議案第 6 号

市道金井大野線（第 3 工区）鉄鋼スラグ対策工事請負契約の変更  
について

市道金井大野線（第3工区）鉄鋼スラグ対策工事請負契約（令和3年6月23日議決）の変更新旧対照表

図種	平面図		
区分	変更	図面番号	No. 2 枚中 3
施工年度	令和3年度	縮尺	1:2,000 (A4)
路線名	市道金井大野線		
工事場所	渋川市金井地内		
工事名	市道金井大野線(第3工区)鉄線スラグ対策工事		
渋川市 建設交通部 土木維持課

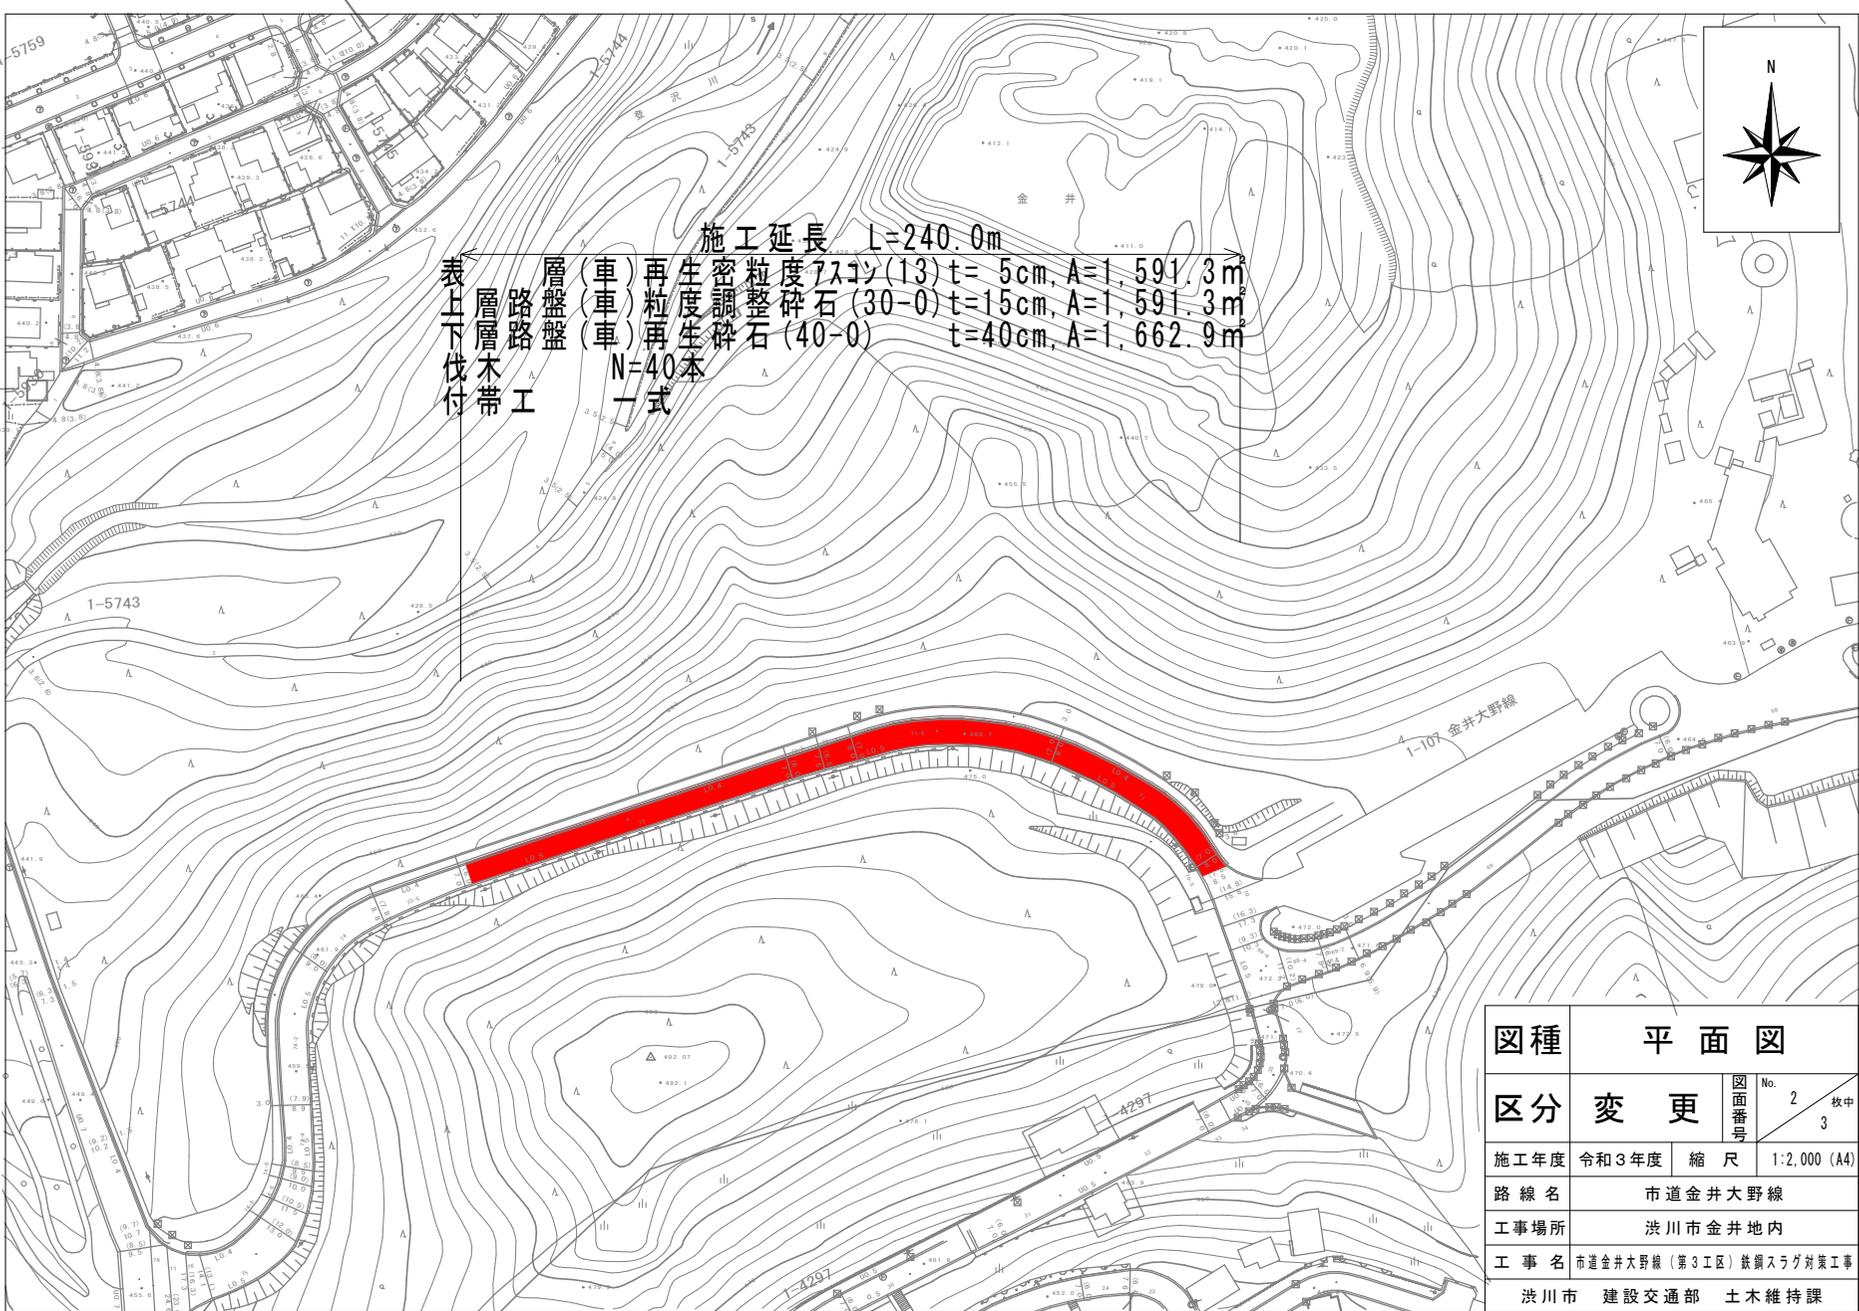
施工延長 L=240.0m  
 再生密粒度調整碎石(13) t=5cm, A=1,591.3m<sup>3</sup>  
 再生密粒度調整碎石(30-0) t=15cm, A=1,591.3m<sup>3</sup>  
 再生密粒度調整碎石(40-0) t=40cm, A=1,662.9m<sup>3</sup>  
 層盤(車)再生 N=40本  
 層盤(車)再生 一式  
 層路盤(車)再生  
 層路盤(車)再生  
 表上下伐付  
 層路盤(車)再生

図種	標準横断図		
区分	変更	図面番号	No. 3 枚中 3
施工年度	令和3年度	縮尺	1:50 (A4)
路線名	市道金井大野線		
工事場所	渋川市金井地内		
工事名	市道金井大野線(第3工区)鉄鋼スラグ対策工事		
渋川市 建設交通部 土木維持課

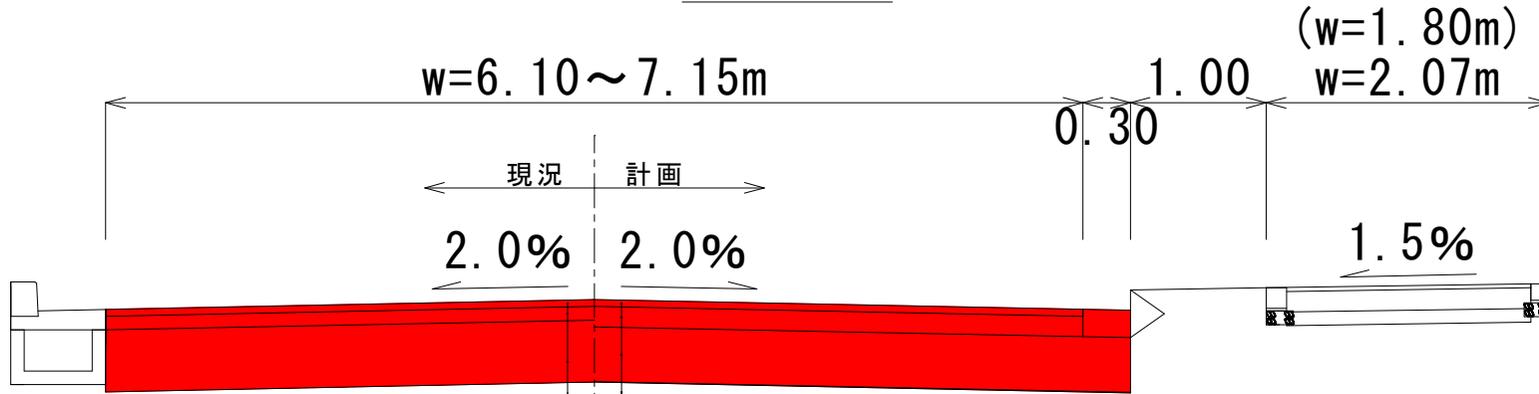
密粒度アスコン	t= 50mm
粒度調整碎石(30-0)	t=100mm
鉄鋼スラグ碎石	t=453mm

表層工(再生密粒度アスコン(13))	t= 50mm
上層路盤工(粒度調整碎石(30-0))	t=150mm
下層路盤工(再生碎石(40-0))	t=400mm
路床盛土(再生碎石(40-0))	t= 0mm(No. 0~No. 10) t= 50mm(No. 10~No. 12)
